Foire Aux Questions

Ces questions sont issues de la réunion publique du 3 décembre 2022. Elles ont été classées en 4 thématiques : stationnement, circulation, espaces publics et travaux.

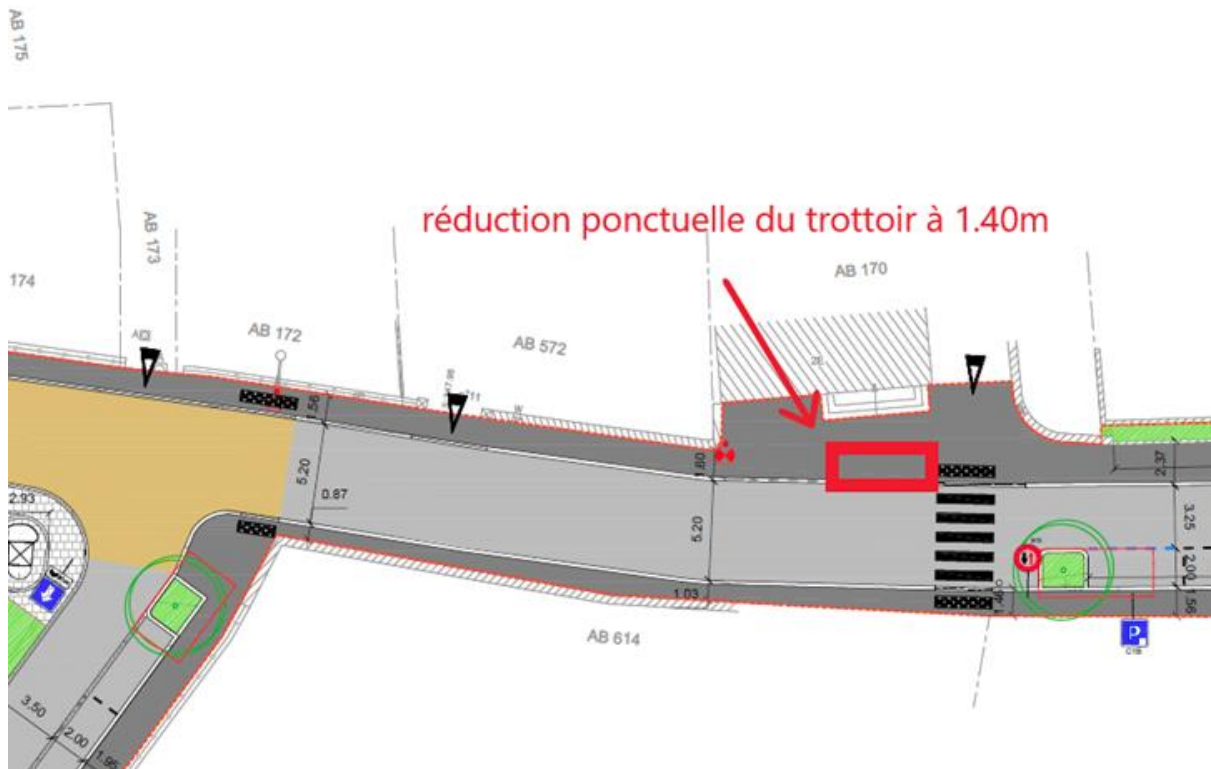
- 1.1. Est-il possible de matérialiser le stationnement en amont de la place de la bascule ?
- 1.2. Pourquoi n'y a-t-il pas d'alternat tout le long de la rue du 8 mai 1945 pour permettre l'ajout de places de stationnement ?
- 1.3. Pourquoi la place de stationnement au pied de l'ancienne boulangerie disparaît ?

- Rajouter des places côté nord : une seule place serait possible (entrée charretière à maintenir) et au regard des flux cela créerait un engorgement. Avoir une voiture garée isolée est également dangereux. **Cette solution n'est pas retenue.**
- Rajouter une place devant l'ancienne boulangerie. Cela fonctionne mais réduit le trottoir ponctuellement à 1.40m. **Cette solution n'est pas retenue afin de favoriser une circulation piétonne sécurisée sur la rue.**

La longueur d'une écluse dépend de la visibilité et du nombre de véhicules qui circulent sur l'axe : plus le volume est important, moins l'écluse devra être longue.

Ce qui est prévu dans le projet pour conserver un maximum de places de stationnement va déjà au-delà des préconisations.

Rajouter des places le long du trottoir sud ne fonctionne donc pas : cela reviendrait à avoir un sens unique est-ouest sur plus de 100m avec un risque sécuritaire de générer des comportements dangereux (forçage du passage en accélérant sur ce tronçon, ce qui serait contraire au souhait d'apaisement de la rue). **Cette solution n'est pas acceptable en termes de sécurité.**

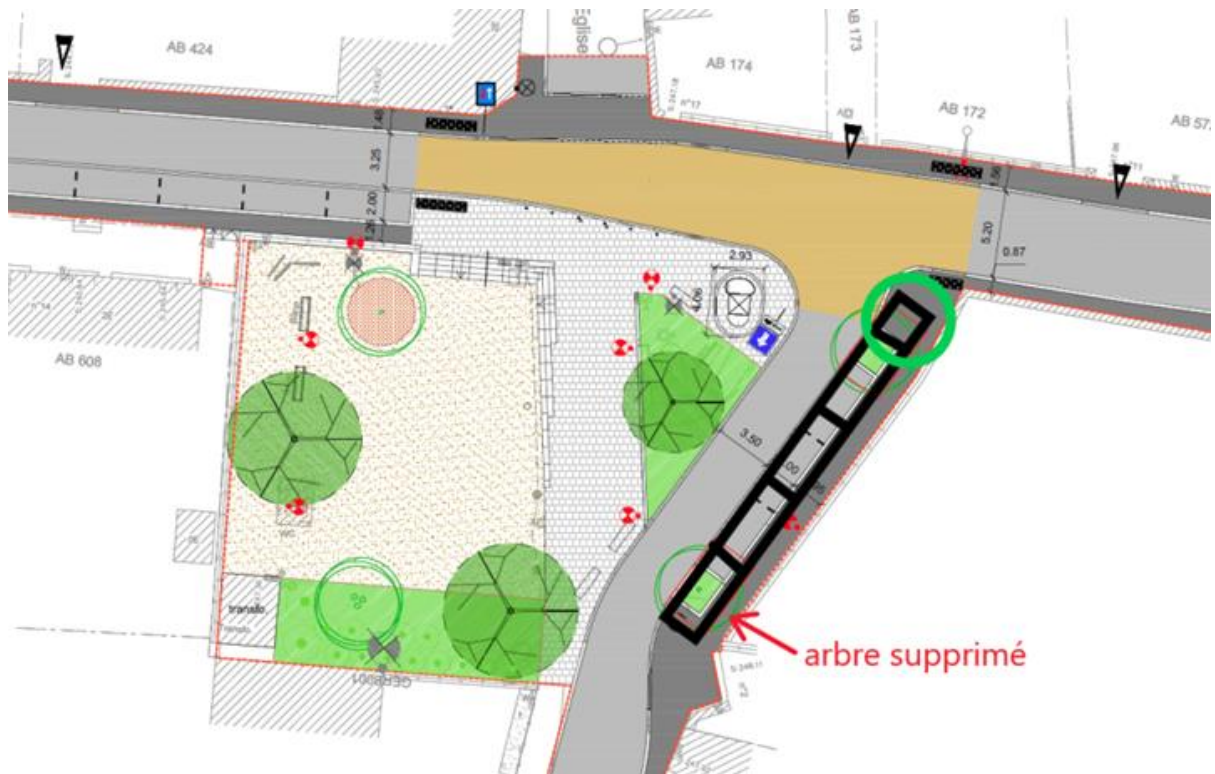
- Rajouter une place le long de la rue du Lavoisier, impliquant de ne pas planter un arbre prévu au projet.

Cette solution est retenue comme celle de créer deux places supplémentaires rue du manoir

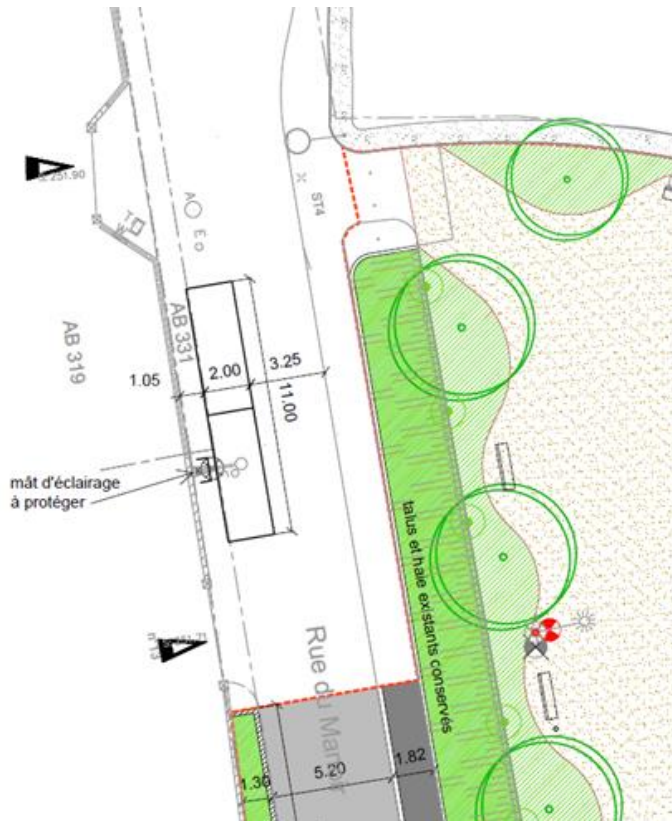
1.4. Stationnement en épi : Pourquoi n'y a t il pas de stationnement en épi sur la place de la Bascule ? et rue du Manoir, côté square Mozart ?

Dans le projet de reconfiguration de la place de la Bascule, il n'y a pas assez de largeur pour créer des places en épi (selon l'inclinaison, la profondeur d'une place en épi varie de 4 à 5,15m).

Si en 2018 il était envisagé 5 places en épi et des travaux onéreux pour déplacer la fontaine, les nouveaux exécutifs métropolitain et municipal ont souhaité une étude permettant une place unifiée, plus large et plus sécurisée. Cette solution permet de créer une place supplémentaire au pied de la place.

Rue du Manoir, afin de préserver la haie, il sera créé **2 places de stationnement supplémentaires par rapport au projet de mars 2022, le long de la rue, face à la place Mozart.**

Figure 18 : Plan projet de la place de la Résistance, cheminement piéton

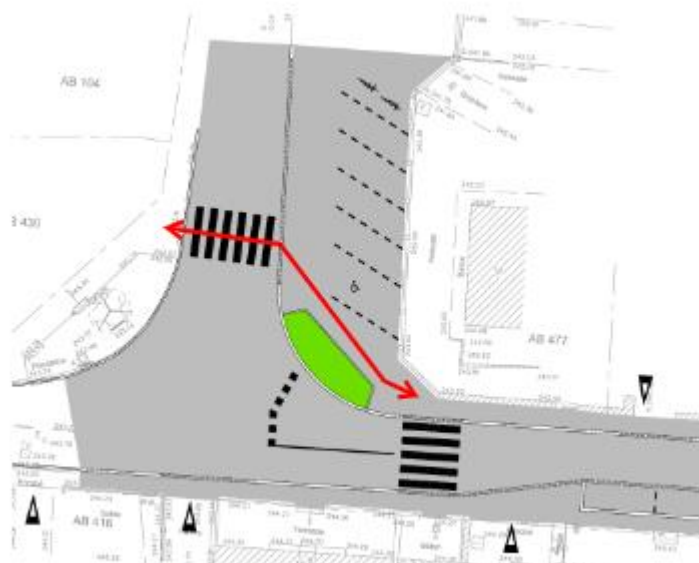
1.5. Place de la résistance : Quel cheminement pour les piétons avec le stationnement sur la place de la Résistance ? Comment les voitures vont accéder aux places de stationnement (les bordures basses vont-elles suffisamment au Nord rue de la Résistance) ?

Les places de stationnement seront déplacées le long du mur avec la réalisation de bordures basses sur l'ensemble du linéaire de stationnement.

Cette reconfiguration du stationnement permettra un cheminement plus naturel et sécurisé des piétons. Pour compléter l'aménagement de la place, la traversée piétonne sera remontée au plus proche du carrefour et le cheminement sera protégé par la création d'une bande plantée en bordure de trottoir et la pose de mobilier le long de la place PMR.
